平成16年(行ウ)第20号 八ツ場ダム費用支出差止等請求住民訴訟事件

第 4 準 備 書 面

2006(平成18)年7月14日

第3 基本高水流量毎秒22,000m³の科学的妥当性を審議しなかった 国土交通省の審議会

補図-1 利根川水系河川整備基本方針

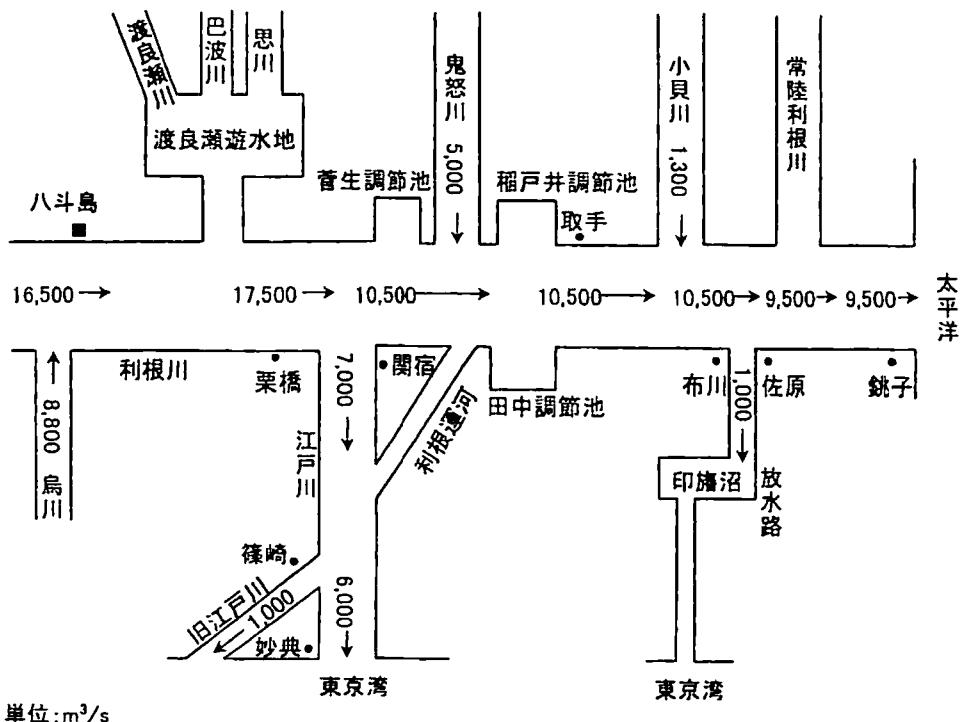
八斗島地点における基本高水流量（想定最大洪水流量）は上述のとおり、 $22,000 m^3/s$ あって、工事実施基本計画と同じである。200年に1回の洪水であるカスリーン台風が再来しても到底起りえないきわめて過大な洪水流量であるにもかかわらず、その非現実的な値が基本方針にそのまま引き継がれている。

一方、八斗島地点の計画高水流量（河道を流下させる最大流量）は $16,500 m^3/s$ で、工事実施基本計画の $16,000 m^3/s$ より $500 m^3/s$ 大きくなり、八

八斗島上流で調節すべき流量が6,000m³/秒から5,500m³/秒へと、500m³/秒だけ小さくなつた。しかし、オーダーとしてはほとんど同じであり、基本方針は工事実施基本計画の内容をほとんどそのまま踏襲している。

補図--3 利根川の八斗島地点の治水計画（河川整備基本方針）

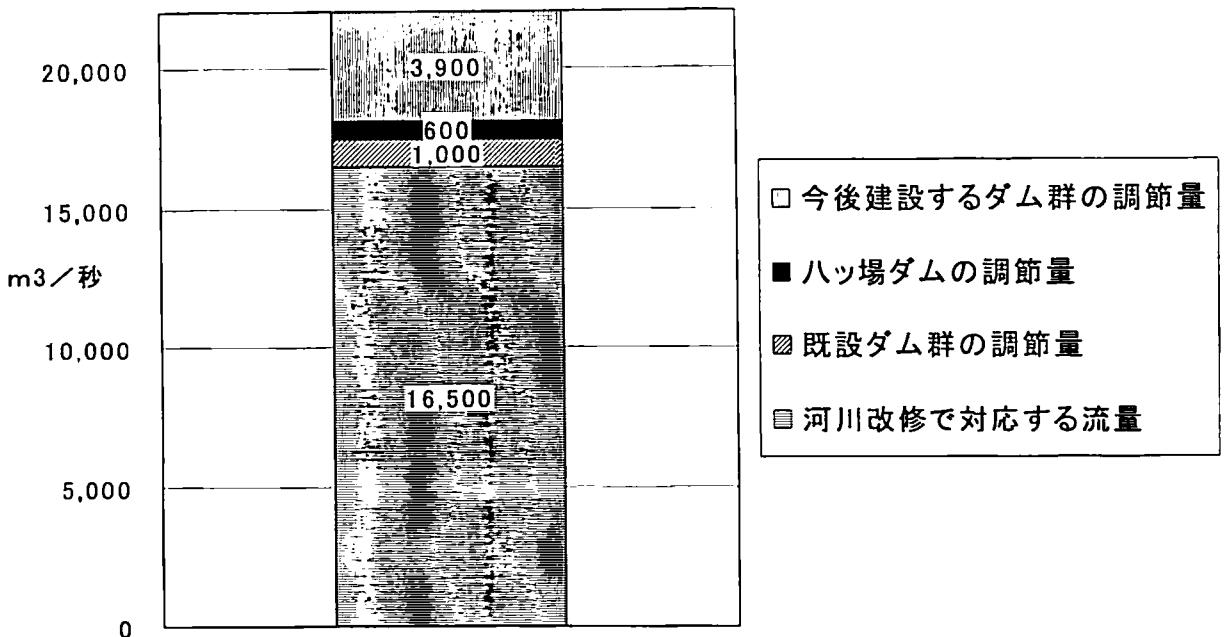
八斗島地点より上流で必要な洪水調節量は上述のとおり5,500m³/秒であつて、そのうち、既設6ダムと八ッ場ダムで対応できるのは国土交通省の説明によれば、1,600m³/秒である(甲B32号証「八斗島上流の洪水調節施設」)から、補図-3に示すとおり、その差、3,900m³/秒は今後建設するダムと遊水池で調節しなければならない。利根川上流部には地形的に遊水池の適地があまりないから、ほとんどダムに依存することになる。利根川上流部で今後必要なダムの基数を比例計算で求めると、次のようになる。

$$7\text{基} \div 1,600\text{m}^3 \times 3,900\text{m}^3 = 17\text{基}$$

工事実施基本計画における新規ダムの必要基数を同様の計算で求めた結果は19基であったから、基本方針も同程度の基数である。この新規ダム建設の可能性を考えた場合、利根川上流部では治水目的を含む多目的ダムが4基も次々と中止になってきているから、今後新たにダムを計画して建設することは1基であつても極めて困難である。まして、19基であろうと、17基であろうと、そのように数多くのダムを新たに計画して建設することは不可能な話である。

補図-4 新しい利根川放水路計画

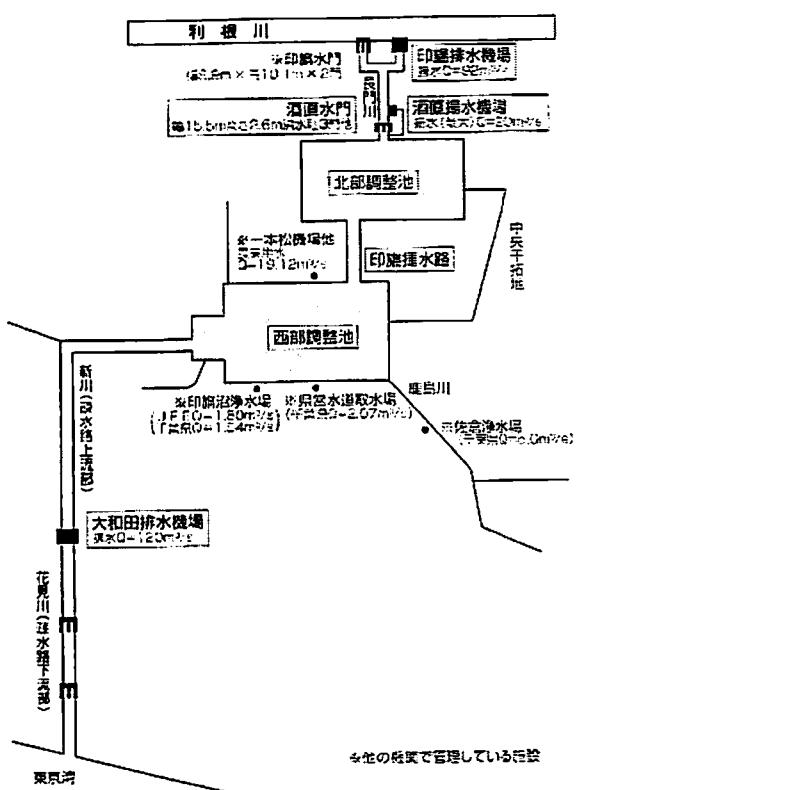
の $3,000 \text{ m}^3/\text{秒}$ から $1,000 \text{ m}^3/\text{秒}$ に減らし、経路については補図-4 のとおり、印旛沼を経由してその排水路である印旛沼放水路（八千代市側を新川、千葉市側を花見川という）から東京湾に流す計画に変更した（甲B33号証「利根川放水路」）。既存の水路を使い、しかも、印旛沼で洪水を調節して東京湾に流すようにするから、必要な水路幅が小さくなり、実現が可能だという話になっている。

エ さらに、利根川と北印旛沼を結ぶ長門川は 4.3 km 、北印旛沼と西印旛沼を結ぶ印旛捷水路は 4.3 km 、新川・花見川は 16.6 km もあり、拡幅を要する水路が延べで約 25 km もある。現在の流下能力は長門川が $92 \text{ m}^3/\text{秒}$ 、その他の水路が $120 \text{ m}^3/\text{秒}$ であるから、 $1,000 \text{ m}^3/\text{秒}$ の洪水を流すためには水路を大幅に拡幅しなければならない。新川・花見川は調節後の洪水を流すことになっているが、上述のように実際には印旛沼による調節は困難であるから、やはり $1,000 \text{ m}^3/\text{秒}$ 程度の洪水を流下させることが必要となり、大幅な拡幅をしなければならない。これらの水路の周辺も市街化が進展して人家が密集しているところが多いから、水路の大幅拡幅は何千戸という住宅等の移転を伴うものとなり、到底実現できるものではない。

も不可能に近いことが一目瞭然である。にもかかわらず、あたかも実現可能な計画のように装って新しい利根川放水路計画を基本方針に盛り込んだ。これは、従前の利根川放水路計画の実現性に対する批判が強かったので、その批判をとりあえずかわすためにつくられた案であって、国土交通省自身がそれを本気で実現しようと考えているとはとても思われないものなのである。

補図-5 印旛沼の現状

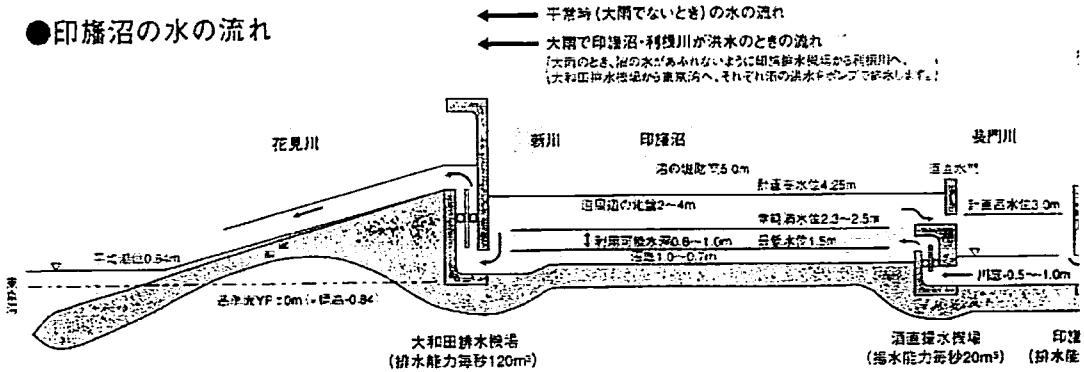
ウ しかし、新計画も旧計画と同様、実際には実現性がほとんどないものである。印旛沼の周辺地域は洪水の氾濫に長年悩まされてきたところである。1969年に印旛沼の開発工事が完了し、洪水時は印旛沼の洪水を印旛排水機場で利根川へ、大和田排水機場で東京湾の方へと、両方向に流すように改善されたところであって（補図-5 印旛沼の現状 参照 [甲34号証「千葉用水総合事業所の概要」]）、利根川の洪水を受け入れる余裕などあるはずがない。自流域の洪水の処理だけで手一杯であるのに、利根川の洪水を受けて調節することなど、できるはずがない。一つの方法は印旛沼の治水容量を大幅に増やすことだが、そのためには、沼の自然を根底から破壊するような大規模掘削が必要となり、そのような自然破壊工事が今の世の中で許されるはずがない。
